## Compte rendu 17 février 2020

### Ponts Mandela

### **Stade faisabilité du projet**

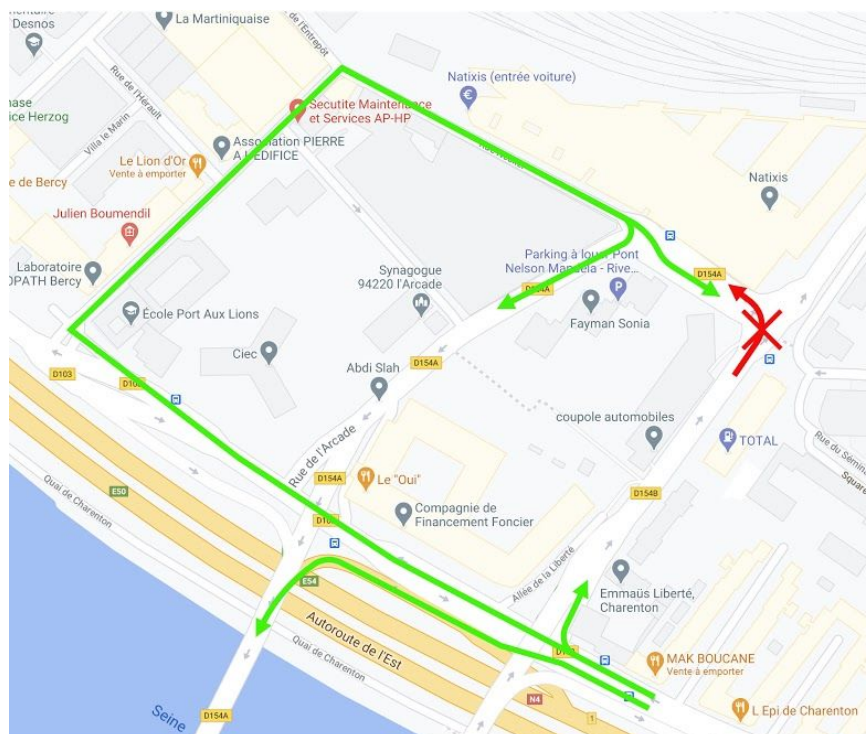
- Associations vélos pas convaincues par l'aménagement proposé qui ne permet pas des traversées sécurisantes pour les cyclistes. Deux points noirs sont identifiés : traversée de carrefour des cyclistes allant de la bidirectionnelle au sud de l'avenue de la Liberté vers le nord de l'avenue de la Liberté + la traversée de carrefour des cyclistes venant du nord de l'avenue de la Liberté vers la bidirectionnelle côté sud (conflit avec les véhicules allant vers ou venant de la rue de l'Arcade).

Carrefour ArcadexLiberté : le passage à une seule file de circulation rend la capacité très limite : le département voudrait remplacer le carrefour à feux par des mini-giratoires sans feux (10,50 m de rayon). Un carrefour à feux a été exclu car nécessitant des files de stockage et des temps de phases trop longues pour tout le monde (3 phases obligatoires).

- Le CD94 prend en compte les observations faites par les associations vélos et réfléchit à de nouveaux scénarios. Il est ouvert aux propositions pouvant émaner des associations. De nouvelles propositions seront faites par le CD94 qui les présentera aux associations et à la ville.

Phase 2

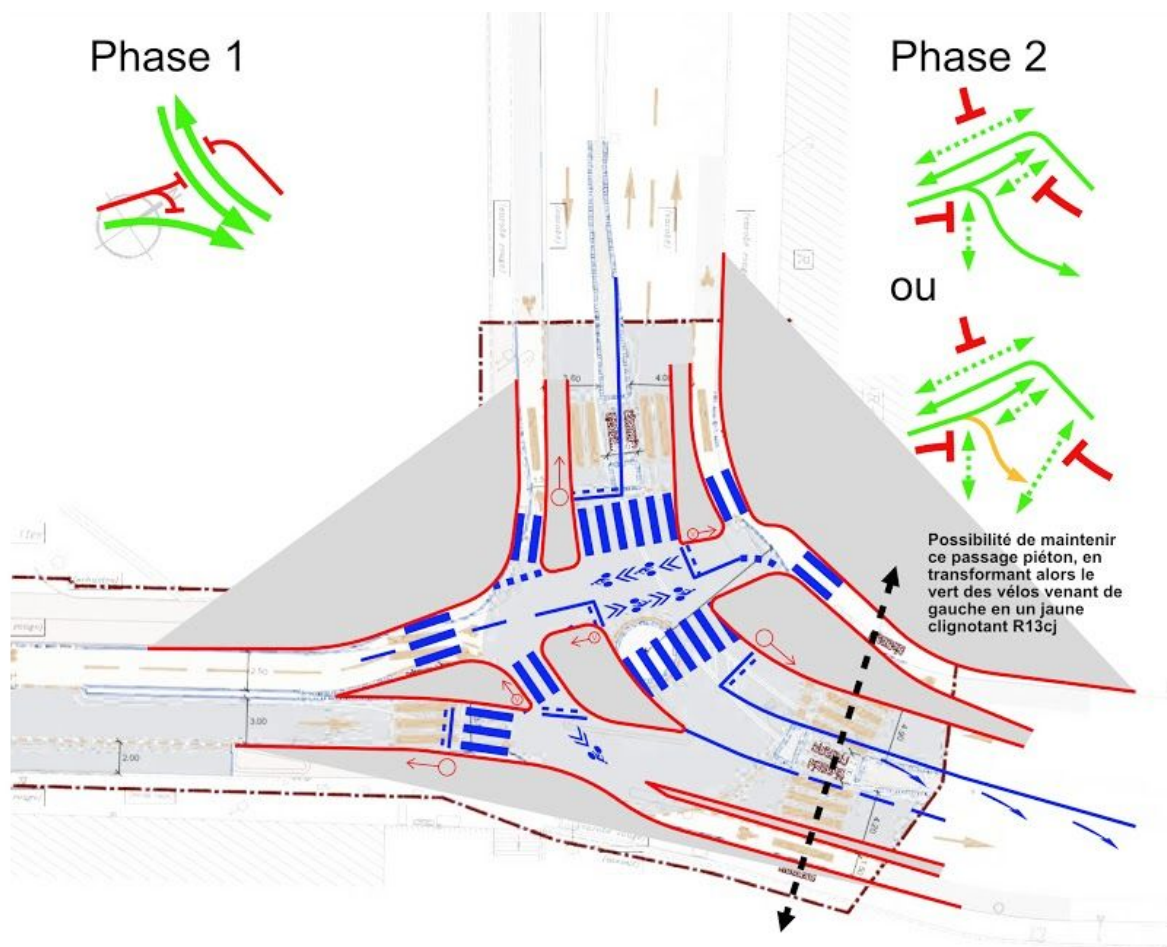
Rivo : peut-être possible d'avoir un carrefour en seulement 2 phases (tirées un peu par les cheveux mais réglementairement possible), à condition d'interdire le tourne-à-gauche Liberté vers Arcade (les accès sont possibles par d'autres itinéraires), et de garder deux files en sortie côté Liberté nord.

En complément, concernant le positionnement du stationnement, Rivo Vasta propose à ce que soit étudiée la possibilité de placer le stationnement parallèlement à la bidir plutôt que du côté de la station service.
